**Verslag huishoudelijke elektrische installatie op laagspanning en zeer lage spanning****Algemeen:**

Referentie: 009-20260813-03	Datum controle: 13/08/2026
Keurder: 009

Eigenaar:	Regina smeets	EAN-code:	541448820059482947
Adres installatie:	Armand Thiérylaan 25, 3001 - Leuven	Nummer teller(s):	1sag1100941102
		Distributienetbeheerder installatie:	Fluvius
Datum uitvoering installatie:	☐ Vóór 01/10/1981 ☒ Tussen 01/10/1981 en 01/06/2020 ☐ Vanaf 01/06/2020		
Type:	☒ Wooneenheid ☐ Niet-huishoudelijk ☐ PV ☐ Batterij ☐ Laadpaal

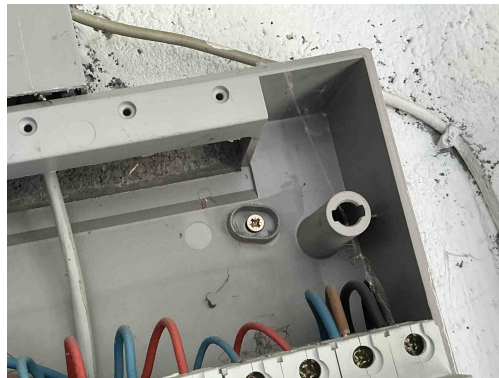
Inbreuk(en):

T21 - Het elektrisch materieel is niet geplaatst volgens de voorschriften van de fabrikant/ regels van goed vakmanschap . (Boek 1: 1.4.1.3)

Opmerking: Ophanging vijzen niet afgedekt,

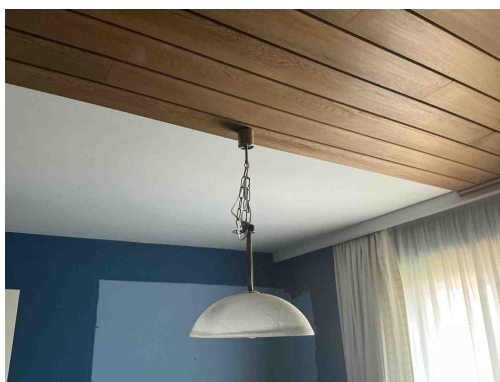
Inbreuk(en):

B30 - De houder van de beveiliging in een huishoudelijke ruimte is niet voorzien van aangepaste kalibreerelementen (Boek1: 5.3.5.5).

Inbreuk(en):

B06 - Het elektrisch verdeelbord heeft niet de minimale beschermingsgraad IPXX-B in een gewone ruimte (Boek 1: 4.2.2.3).

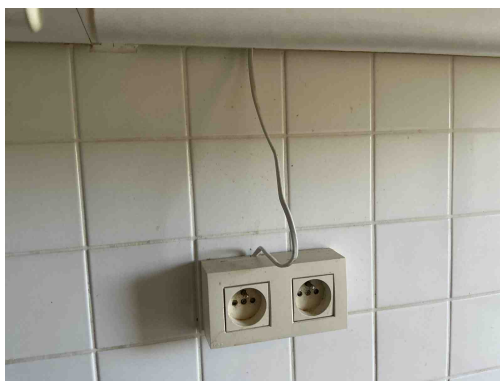
Inbreuk(en):

Klasse 0 is verboden

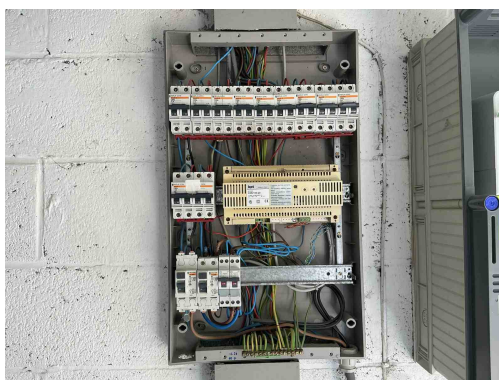
Inbreuk(en):

C13 - Onvoldoende bevestiging van de leiding(en) (Boek 1: 5.2.9.5).

C27 - Het gebruik van geleiders van het type VTLMB (côte-à-côte) is niet toegestaan (Boek 1: 1.4.2.1).
